提出先		提出先 管理No.	
テーマ	クラック		
顧客品番			
ヒロセ品番	687-3001-1 (70)		
ヒロセ品名	DF24-2830SCFA(70)

問題解決の5原則シート

(株)鈴木		ヒロセ電機株式会社 郡山工場 品質管理課		
課長	担当	承認	査閲	作成

DF24-2830SCFA 写真比較

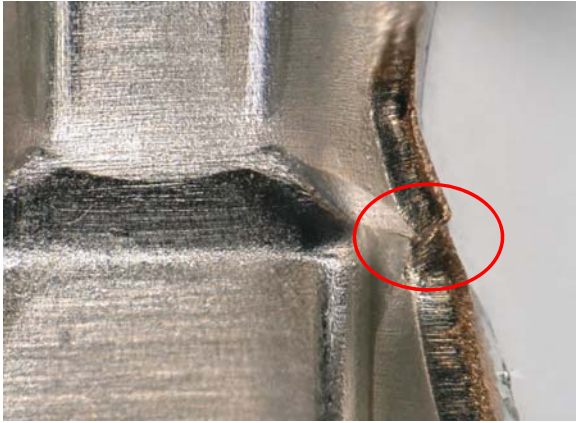
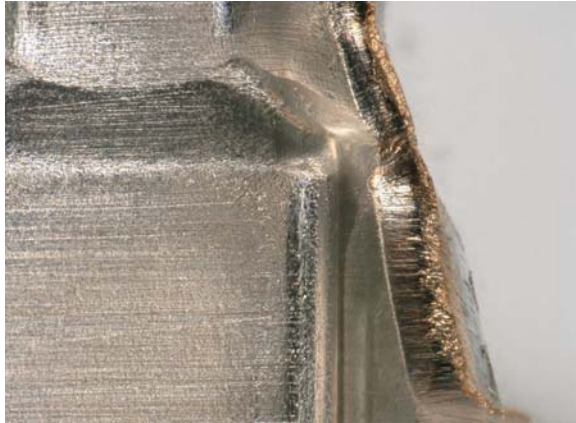
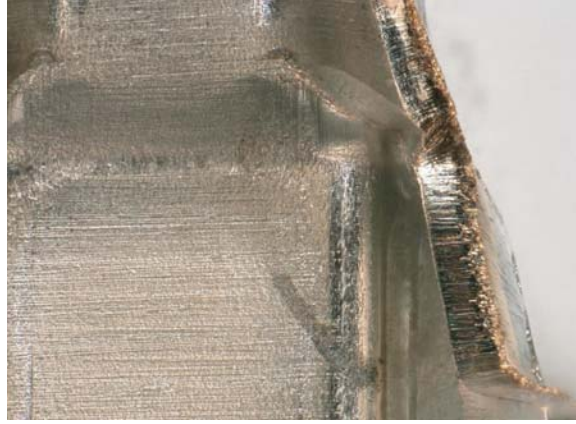
ロットNo. : C25-1-0263A (2015年3月25日製造) 発生日 : 2018年1月6日 発生数 : 11800pin	<不具合内容> バレル間つなぎ部にクラック
写真・略図等

2、ご返却頂いたサンプルを確認したところ、ご指摘の通りバレル間のつなぎ部にクラックが発生している事を確認しました。出荷検査員にも確認させましたが、"NG"と判断される症状であることが分かりました。

3、連続生産の6RLの保管サンプル(260～265 各20ピン)を確認しましたが、同様のクラックは発生しておりませんでした。また前回生産時(2014/10)の5RLの保管サンプルを確認しましたが同じくクラックは発生しておりませんでした。別紙を参照願います。

他2製品の保管サンプルを確認しましたが、クラックは発生しておりませんでした。別紙参照願います。

<p>返却品 クラック有</p>		
<p>発生Lotの 保管 サンプル</p>		 <p>クラックではなく加工による段差です</p>
<p>前回 生産分</p>		 <p>クラックではなく加工による段差です</p>
<p>バレル 違い品 DF24- 3234SCFA</p>		<p>バレル 違い品 DF24- 36SCFA</p>

〔発生原因〕 バレルつなぎ部のパーツのエッジ部のボカシ加工が不足していたため、当該箇所に強くパーツが当たってしまいクラックとなりました。 パーツのエッジ部について担当者が適正な加工状態を確認する事ができなかったためです。
〔流出原因〕 発生がランダムであり、保管サンプルに症状が出ていなかったため流出しました。

〔発生対策〕 バレル曲げパーツのエッジ部について今回(クラック発生)と改善後の形状の写真を撮影し、メンテナンスファイルにファイリングします。担当者がパーツが適正に加工されている事を確認できるようにします。 (バレル違い品にも展開します) 次回生産時に製品にて出来栄確認します。	実施(予定)日 1月30日
〔流出対策〕 本内容を「製品不良履歴カード」に落とし込み、生産時に担当者が確認できるようにします。	実施(予定)日 1月19日
